女川原子力発電所第2号機 工事計画審査資料	
資料番号	02-変 2-他-F-13-0001 改 1
提出年月日	2023年3月 29日

女川2号機 外郭浸水防護設備（逆止弁付ファンネル）の設計進捗  
に伴う設計及び工事の計画の変更認可申請の扱いについて

東北電力株式会社

添付資料3：機器の配置を明示した図面（今回変更認可申請資料）

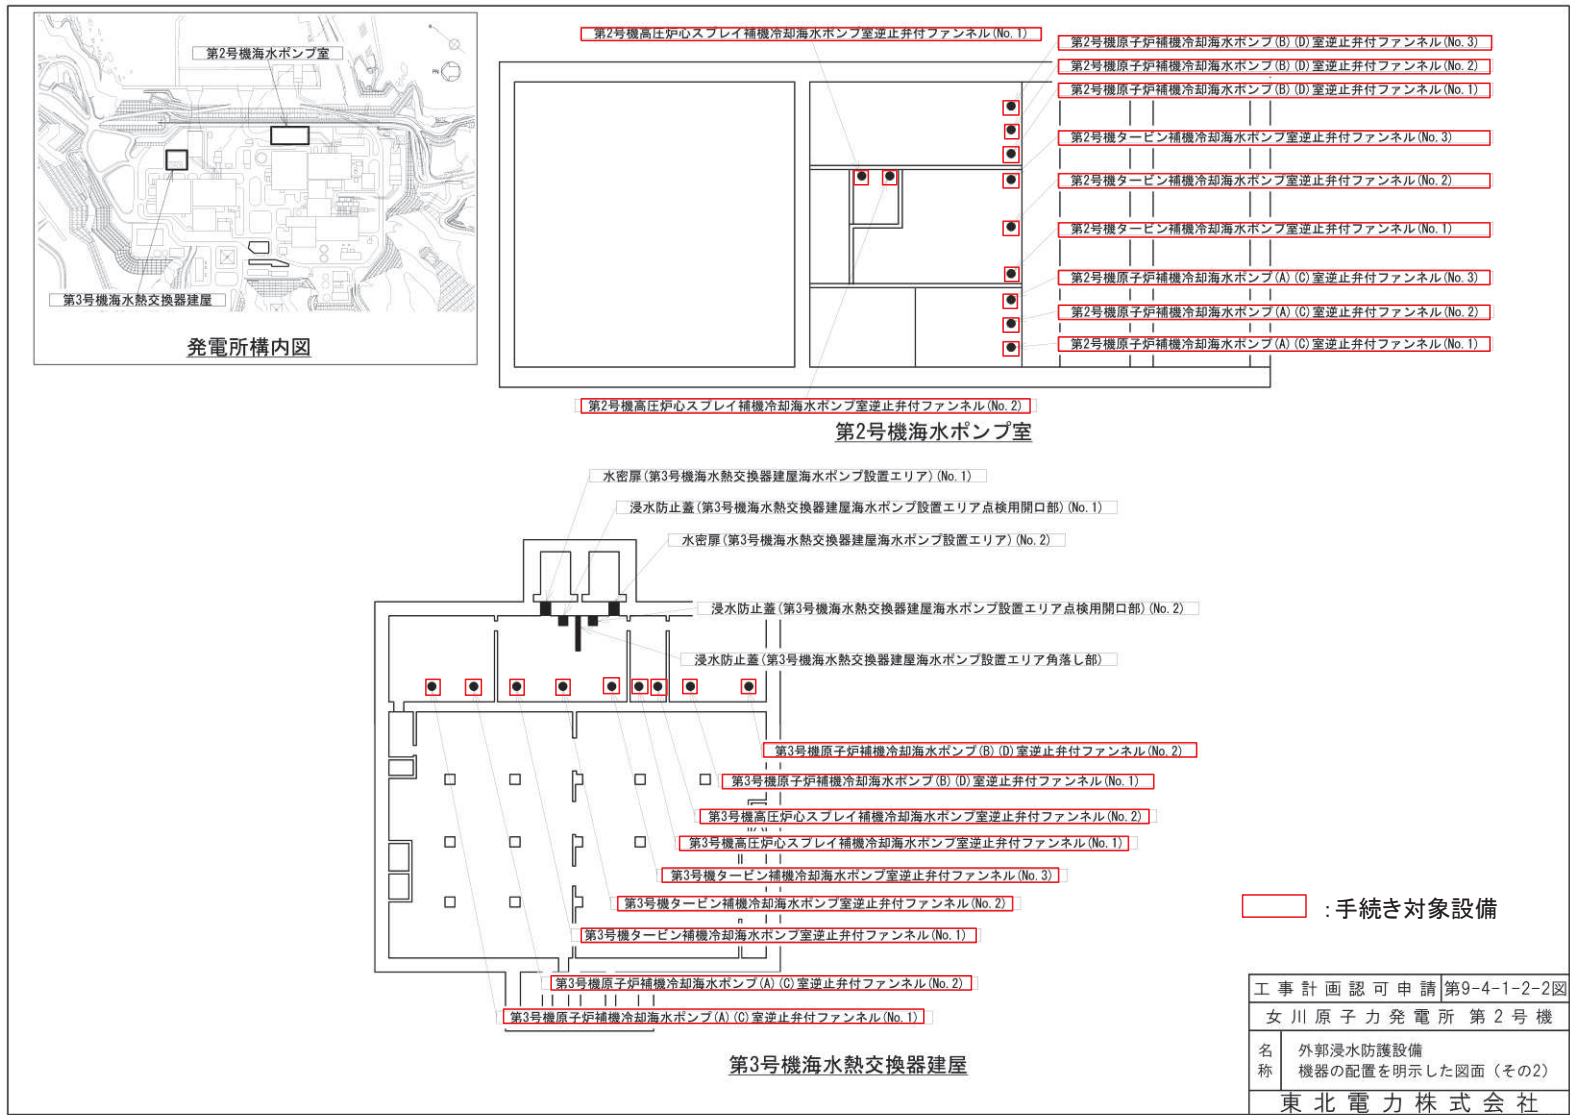
実用発電用原子炉の設置, 運転等に関する規則 別表第二 添付書類		添付の要否 (○・×)	理由
その他発電用原子炉の附属施設 (浸水防護施設)			
1	浸水防護施設に係る機器の配置を明示した図面及び系統図	○	外郭浸水防護設備 (逆止弁付ファンネル) の弁本体の使用材料の変更により, 機器の配置及び系統図に変更は無いが, 申請対象を示すため添付する。
2	耐震性に関する説明書 (支持構造物を含めて記載すること。)	○	外郭浸水防護設備 (逆止弁付ファンネル) の弁本体の使用材料を変更することから, 耐震重要度クラスに応じた地震力に耐えられる設計であることを評価するため添付する。
3	強度に関する説明書 (支持構造物を含めて記載すること。)	○	外郭浸水防護設備 (逆止弁付ファンネル) の弁本体の使用材料を変更することから, 浸水防護設備としての構造強度評価を実施するため添付する。
4	構造図	○	外郭浸水防護設備 (逆止弁付ファンネル) の弁本体の使用材料の変更により, 構造図に変更は無いものの, 申請対象を明らかにするために添付する。
5	設計及び工事に係る品質マネジメントシステムに関する説明書	○	外郭浸水防護設備 (逆止弁付ファンネル) の弁本体の使用材料の変更における設計及び工事に係る品質管理の方法等を評価する必要があるため, 説明書を添付する。なお, 今回の申請に伴う品質マネジメントシステムに変更はないことから, 令和3年12月23日付け原規規発第2112231号にて認可された設計及び工事の計画及び令和4年9月28日付け原規規発第2209283号にて認可された設計及び工事の計画から変更はない。
